VOS RÉF. 2019191 (Les Fabriques) – RAR n°2C 127 960 1746 9
NOS RÉF. P2019-007647
INTERLOCUTEUR Véronique Thévenet ☎ 04 78 65 59 42
OBJET Avis GRTgaz sur analyse de compatibilité : Annexe 5
Projet de construction d'un bâtiment comprenant un parking (ERP type PS), d'un commerce (ERP type M) et d'un espace capable (ERP type PA) – ILOT 4C1
LES FABRIQUES – Rue André Allar - Commune de MARSEILLE (13)

Nous accusons réception de votre analyse de compatibilité reçue par nos services en date du 01/10/2019 (réf 2019191) concernant le projet de trois ERP cités en objet. Cette analyse annule et remplace celle reçue par nos services en date du 13/08/2019 (réf 20190704 - 078).

VOS RÉF. 2019190- GRTGAZ 4C1 - ANNEXE 3
NOS RÉF. P2019-007647
INTERLOCUTEUR Véronique Thévenet ☎ 04 78 65 59 42
OBJET Éléments utiles à une étude de dangers : Annexe 4
Projet de construction d'un bâtiment comprenant un parking (ERP type PS), d'un commerce (ERP type M) et d'un espace capable (ERP type PA) – XXL LES FABRIQUES ILOT 4C1
Rue André Allar – Commune de MARSEILLE (13)

PLAN DE MASSE

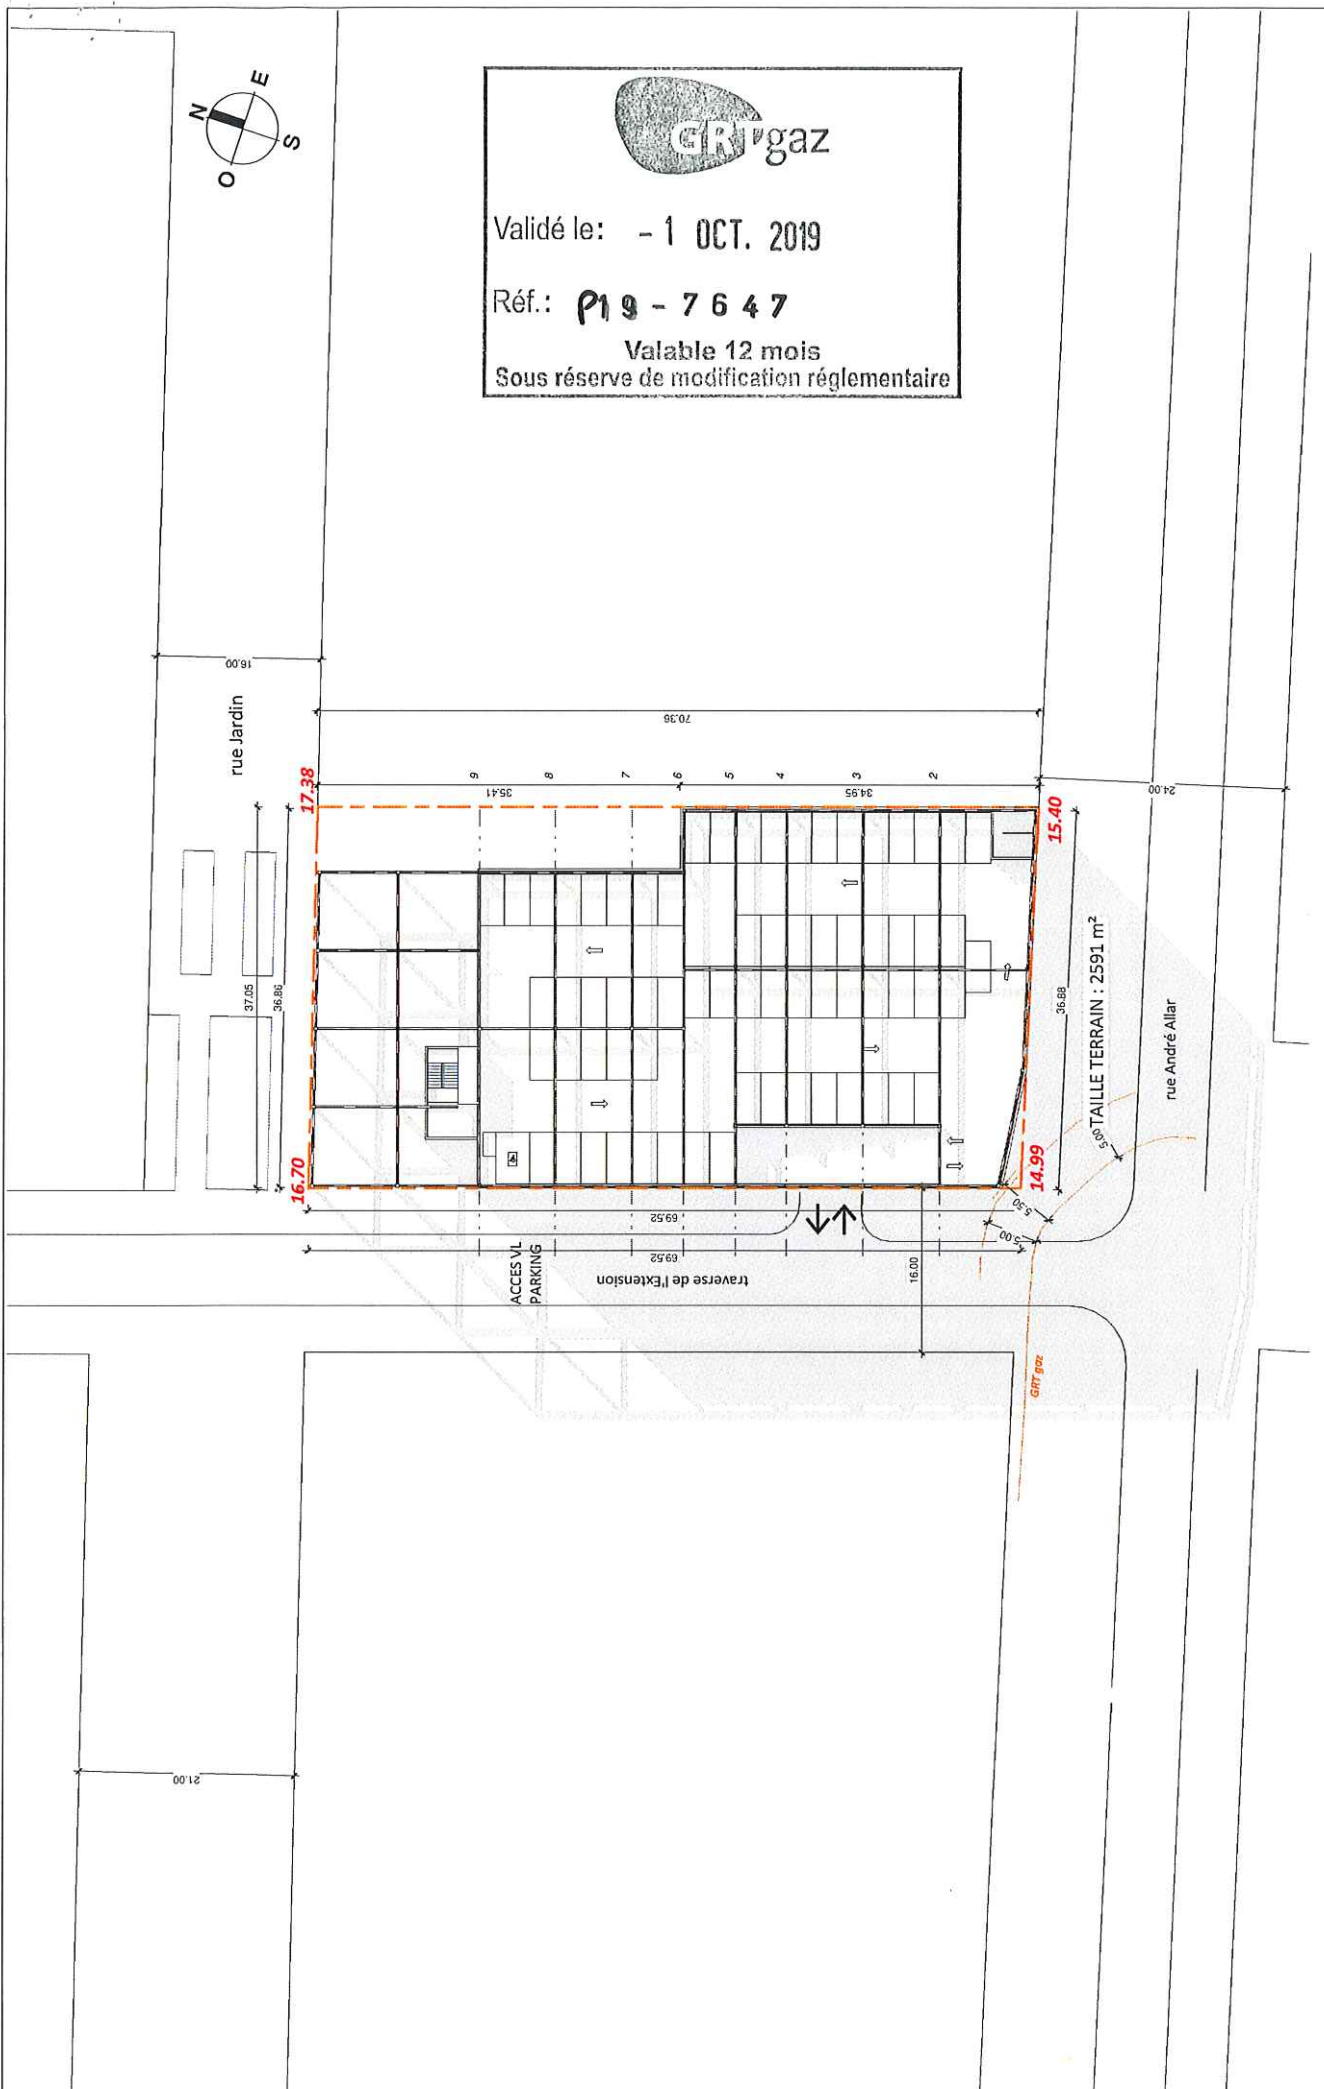
Au vu des éléments fournis, l'ilot 4C1 est prévu à proximité immédiate de notre ouvrage et se situe donc à l'intérieur de la servitude d'utilité publique de maîtrise de l'urbanisation du phénomène dangereux de référence majorant.

- Les parkings ou stockages de matériaux au-dessus des deux ouvrages sont à proscrire,
- L'implantation de clôtures doit faire l'objet d'un accord avec GRTgaz,

- Il convient de ne pas prévoir de fondation à moins de 5 mètres des ouvrages (bord de fouille).

Nos deux canalisations étant très proches du bâtiment projeté, la stabilité du terrain devra être vérifiée avant d'enclencher cette phase de travaux.

Dans le cadre de la réalisation de votre analyse de compatibilité, il sera nécessaire de nous transmettre les pièces justifiant du respect de ces prescriptions et plus particulièrement un plan précis de votre projet avec la représentation des ouvrages de transport concernés et la distance minimale entre ces ouvrages et le projet.
